بدینوسیله به اطلاع نمایندگان مجاز پالوت تندر ۹۰ می رساند با توجه به تغییرات مهندسی انجام شده به واسطه ارتقاء سطح آلاینده‌گی خودروهای تندر ۹۰ از EuroIII به EuroIV و افزودن سنسور اکسیژن دوم بعد از کاتالیست کانورتور، اخیراً مشاهده شده است به دلیل عدم نصب یکی از بست های دسته سیم متصل به سنسور دوم، دسته سیم با اگزوز برخورد کرده و به دلیل حرارت ناشی از اگزوز ذوب شده و موجب اتصال کوتاه و سوختن فیوز ۲۵ آمپر F2 واقع در جعبه فیوز داخل موتور و به طبع آن خاموش شدن خودرو می شود. با توجه به اهمیت موضوع از لحاظ ایمنی خواهشمند است کلیه خودروهای EuroIV که به نمایندگی مراجعه می نمایند مطابق دستورالعمل زیربررسی گردند:

شماره: ۵۸-۱۳۹۱

عنوان: احتمال خاموش شدن خودرو بر اثر تماس سیم سنسور اکسیژن دوم با اگزوز نوع خودرو: تندر ۹۰

بست دسته سیم روی گیربکس

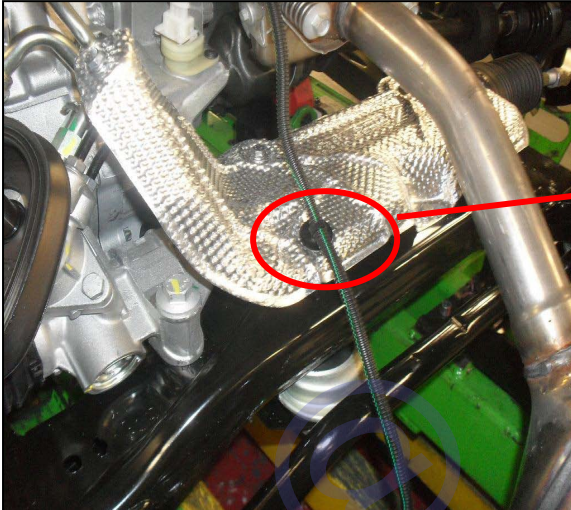
۲- مطابق تصاویر زیر سیم سنسور اکسیژن دوم به وسیله ۳ عدد بست مهار شده است لذا در صورت مراجعه خودرو با سطح آلاینده‌گی EuroIV لازم است وضعیت قرار گرفتن سیم در بست ها بررسی شده و در صورت عدم وجود بست ابتدا کل سیم از لحاظ سوختگی کنترل و در صورت مشاهده سوختگی دسته سیم موتور تعویض گردد و در صورت عدم مشاهده سوختگی فقط نسبت به نصب بست ها به شماره فنی ۰۲۵۲۴۱۲۳ و قرار دادن دسته سیم در آنها اقدام شود.

فیوز ۲۵ آمپر واقع در جعبه فیوز داخل محفظه موتور

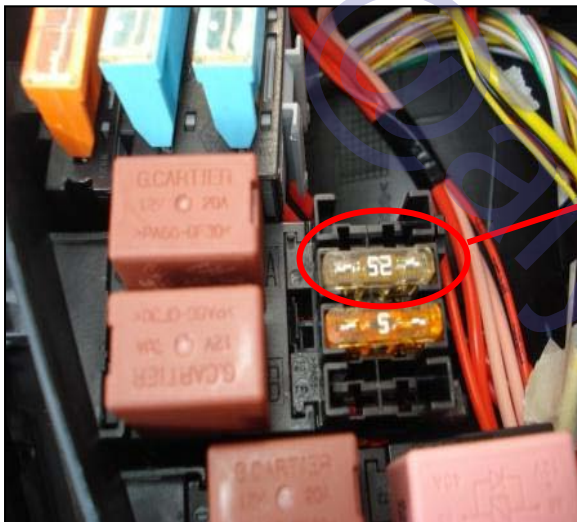
۳- در صورت مراجعه خودرو با ایراد خاموش شدن ناگهانی موتور و روشن نشدن آن و مشاهده سوختن فیوز ۲۵ آمپر جعبه فیوز واقع در محفظه موتور، موارد فوق هداقت بررسی و نسبت به رفع ایراد خودرو اقدام نمایید.
